RELATÓRIO DE AUDITORIA

ORDEM DE SERVIÇO Nº 069/2019/CGM-AUDI

Secretaria Municipal de Infraestrutura Urbana e Obras (SIURB)

Este trabalho de auditoria, realizado em atendimento à **Ordem de Serviço nº 069/2019/CGM-AUDI**, teve como **objetivo** avaliar a adequação das recorrentes reformas no deck e nos revestimentos das piscinas do Centro Educacional Unificado (CEU) Vila Curuçá.

Figura 1– Fragmento do Projeto Executivo – Instalações hidráulicas água fria, gás e hidrantes – Planta de Implantação, com indicação da área do entorno da piscina (área cercada).

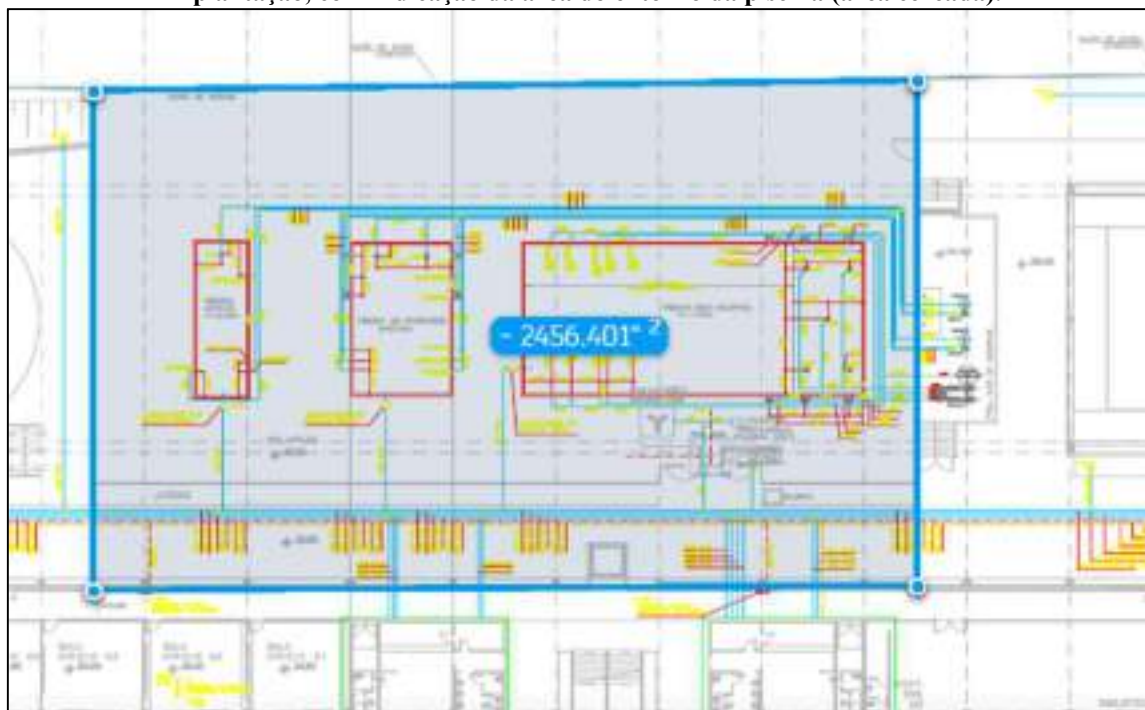
Referente à área total do deck, e utilizando como base o Projeto Executivo – Instalações hidráulicas água fria, gás e hidrantes – Planta de Implantação (arquivo VC_IMPL_HI01_R01), já mencionado anteriormente e que mais se aproxima aos elementos executados (ou seja, pode-se estimar como uma área próxima ao real), tem-se uma área total de deck (bruta) igual a 2.898,38 m² (somatória das áreas calculadas nas Figuras 1 e 2 abaixo), com dimensões aproximadas de 40,20 m x 71,00 m (valores médios). Nestas condições, calcula-se uma área de piso do deck (líquida) igual a 2.439,65 m². Nas figuras 1 a 3 a seguir são apresentados fragmentos dos projetos ora indicados, indicando, na Figura 1 uma área aproximada de 2.456,40 m², na Figura 2 uma área aproximada de 441,98 m² e na Figura 3 as dimensões lineares da área do deck, que apresenta um comprimento total de 71,00 m (59,90 m + 11,10 m) e uma largura variando entre 39,80 m e 40,60 m.

Figura 58 – Memo: 0167/2014 (folha 02)

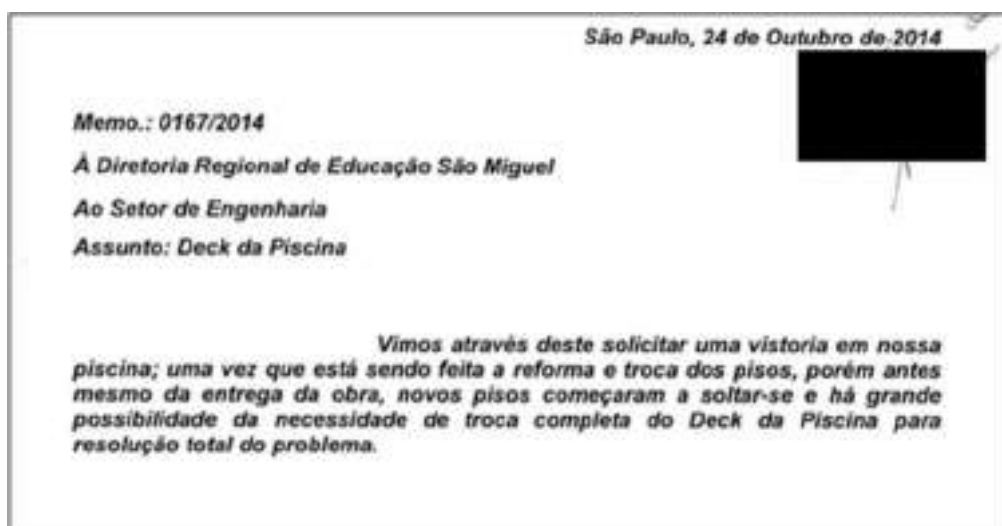
O documento abaixo, contido no processo 2014-0.313.194-1, confirma que realmente foram apontados novos problemas com o deck, mas no presente caso, de acordo com o documento abaixo houve um apontamento de problemas antes mesmo da entrega da obra efetuada na contratação anterior.
